Avis délibéré
de la Mission régionale d'autorité environnementale
Provence-Alpes-Côte d'Azur
sur la révision du plan local d'urbanisme (PLU) du Val (83)

**N° MRAe
2024APACA15/3619**

Figure 3: localisation des Stecal (en vert) et de la zone Npv (en bleu) effectuée par la MRAe.
Source : résumé non technique.

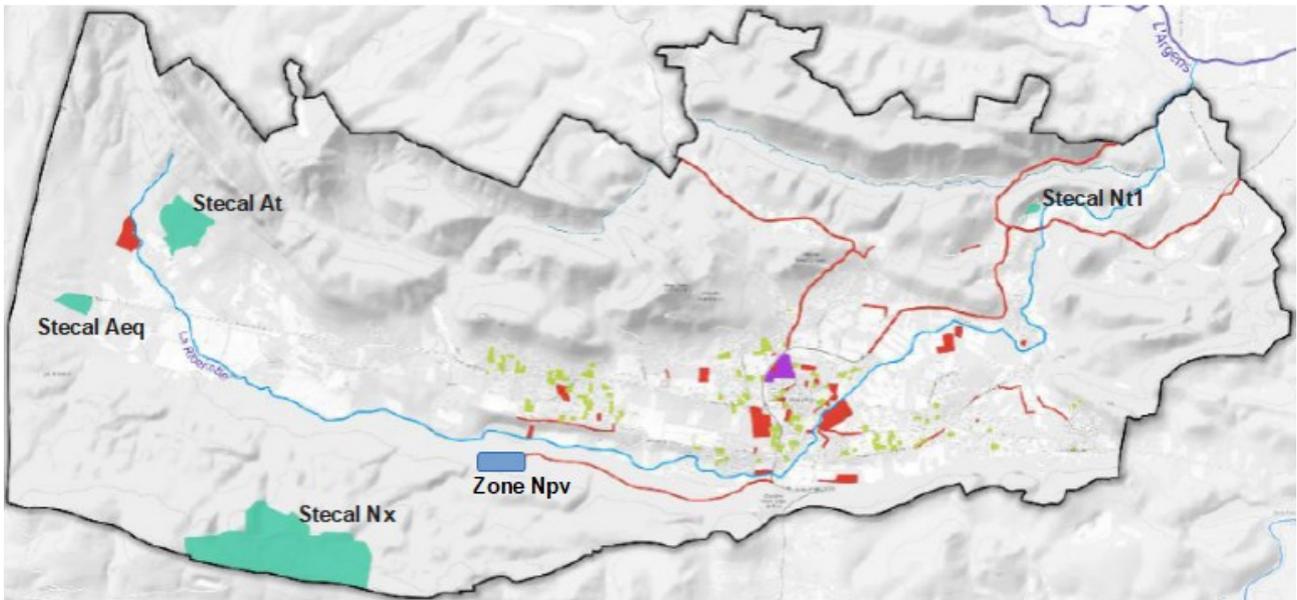
- le secteur dédié à l'accueil du futur parc photovoltaïque au sol en zone Npv et le Stecal Aeq destiné à accueillir le pôle démonstrateur des transitions en lien avec le lycée agricole de Saint-Maximin-la-Sainte-Baume, sont concernés par un aléa très fort ;
- la zone d'habitat de l'OAP 2 secteur Peireguis, la zone d'implantation des équipements légers modulaires de l'OAP 7 secteur cascade du Grand Baou, le Stecal At dédié notamment à la création de locaux d'accueil du public en relation avec la muséographie, sont concernés par des aléas fort et très fort ;
- la partie nord de la zone à vocation artisanale de l'OAP 5 secteur Plan de Cartier est concernée par un aléa fort.

La MRAe recommande de compléter le rapport de présentation par l'analyse des effets (induits et subis) des secteurs de projet (OAP 2, 5 et 7, zone Npv, Stecal At, Stecal Aeq) sur le risque de feu de forêt et de prévoir des mesures pour les éviter ou les réduire.

Le secteur dédié à l'accueil du futur parc photovoltaïque au sol en zone Npv est situé entièrement dans un réservoir de biodiversité (réservoir boisé de la trame verte communale) et pour partie dans l'espace

Par ailleurs, le Stecal Aeq est situé dans deux réservoirs de biodiversité identifiés au SRADDET (« Arrière-Pays méditerranéen » à remettre en état et « Basse Provence calcaire » à préserver).

Ces localisations de la zone Npv et du Stecal Aeq ne sont pas cohérentes avec l'orientation du PADD qui prescrit de « protéger les réservoirs de biodiversité » et de « maintenir les espaces de bon fonctionnement ».

La MRAe recommande de revoir la localisation de la zone Npv dédiée au futur parc photovoltaïque au sol et du Stecal Aeq, afin de préserver les réservoirs de biodiversité et de maintenir les espaces de bon fonctionnement de la Ribeirotte et du lac du Carnier, en cohérence avec le PADD.
